提出年月日	令和2年1月23日	R2
日本原燃株式会社

M O X 燃 料 加 工 施 設 に お け る
新 規 制 基 準 に 対 す る 適 合 性

安全審査 整理資料

低レベル廃液処理設備の貯槽容量等の変更

図 廃液発生量と希釈水の割合

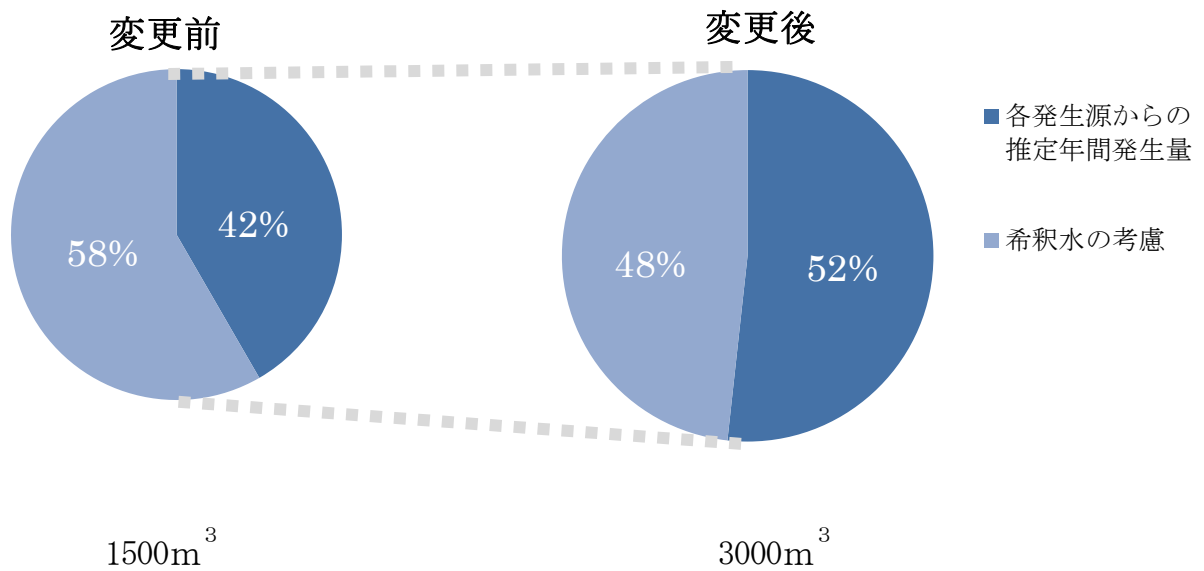
低レベル廃液処理設備は、必要に応じて希釈処理を行う。各発生源からの廃液発生量が増加した結果、希釈水量の割合を改めて算出したところ、従来の希釈割合より抑えた希釈が可能である。

よって、放射性液体廃棄物の推定年間放出量を 1500m^3 から 3000m^3 に変更する。

第1図 保管廃棄能力の変更前の貯蔵イメージ

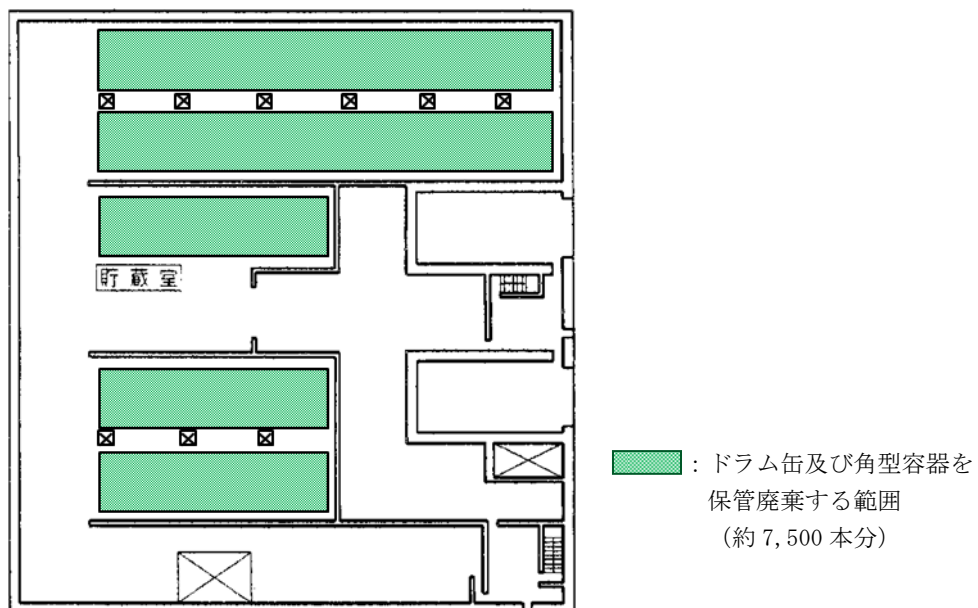
第2低レベル廃棄物貯蔵系は、最大保管廃棄能力を約50,000本※
(第1貯蔵系：約7,500本、第2貯蔵系：約42,500本)として許可
を得ており、このうち第1貯蔵系の保管廃棄能力を変更する。

第1貯蔵系は、計画段階において約7,500本分に相当するドラム
缶および角型容器を保管廃棄することとしており、第1図の緑色の
範囲である。

第2図 保管廃棄能力の変更後の貯蔵イメージ

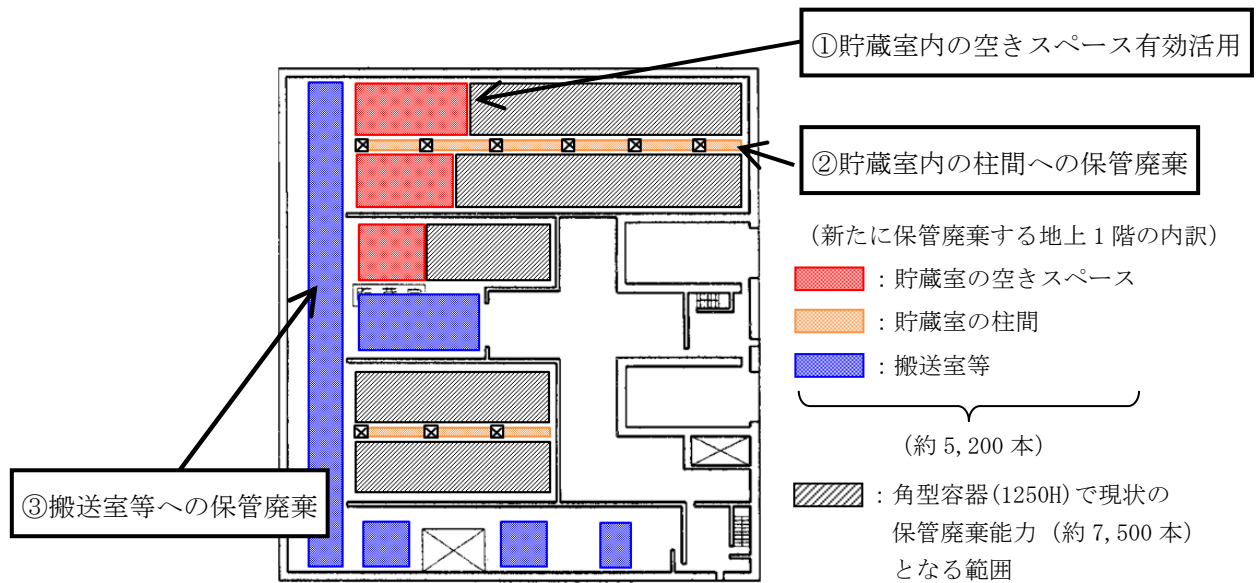
第1貯蔵系に保管廃棄する容器を、角型容器に統一することにより、既許可である約7,500本分となる範囲は第2図の灰色となり、赤色の範囲が空きスペースとなるため、更に約1,900本に相当する角型容器を保管廃棄できる。

また、貯蔵室内の空きスペースである柱間(橙色の範囲)に角型容器を保管することにより、更に約800本に相当する角型容器を保管廃棄できる。

また、貯蔵室(灰色+赤色+橙色の範囲)へ保管廃棄後は、フォークリフトの搬送路である搬送室及び廊下(青色の範囲、以下「搬送室等」という。)は必要ないため、新たに約2,500本に相当する角型容器を保管廃棄できる。

以上より、貯蔵室内の空きスペース、柱間や搬送室等への保管廃棄により、最大保管廃棄能力を約 50,000 本（第 1 貯蔵系：約 7,500 本、第 2 貯蔵系：約 42,500 本）から約 55,200 本（第 1 貯蔵系：約 12,700 本、第 2 貯蔵系：約 42,500 本）に変更する。なお、変更にあたり貯蔵の積み付け段数（最大 3 段）に変更はない。

第 3 図 ドラム缶と角型容器の占有容積のイメージ

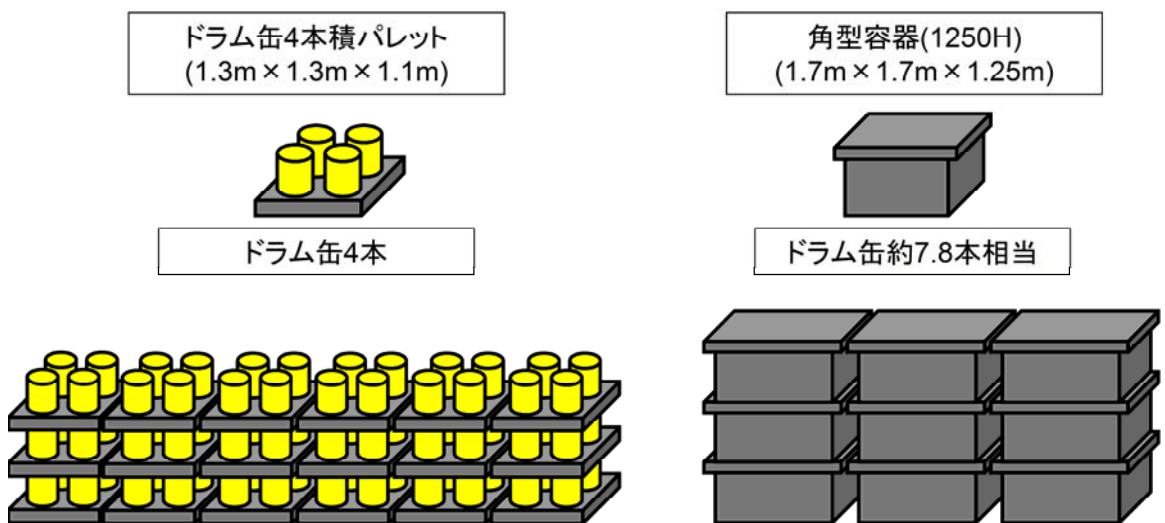
※：第 3 図に示すとおり、ドラム缶 4 本積のパレットと比べ、角型容器の底面積は 1.7 倍となるが、容積は約 2 倍となることから、スペースの有効活用を図ることができる。

第4図 廃棄物貯蔵量の推移（再処理施設全体）

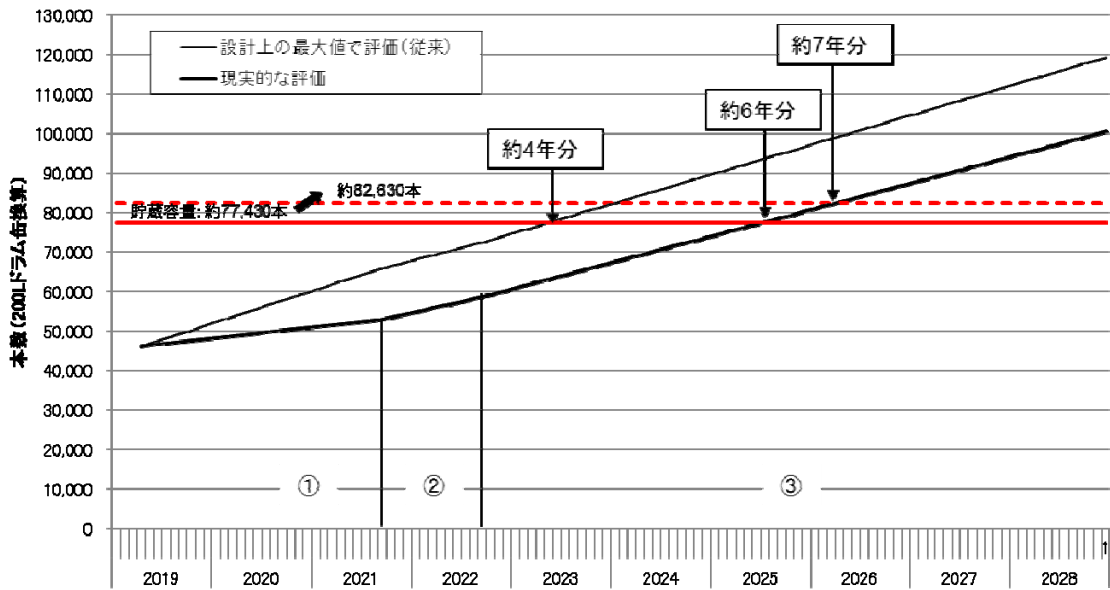
第2低レベル廃棄物貯蔵系の最大保管廃棄能力の変更及び低レベル濃縮廃液の乾燥処理物の発生量見直しを踏まえた結果、再処理施設全体は平成31年4月30日以降、約7年分の容量を確保することができる。
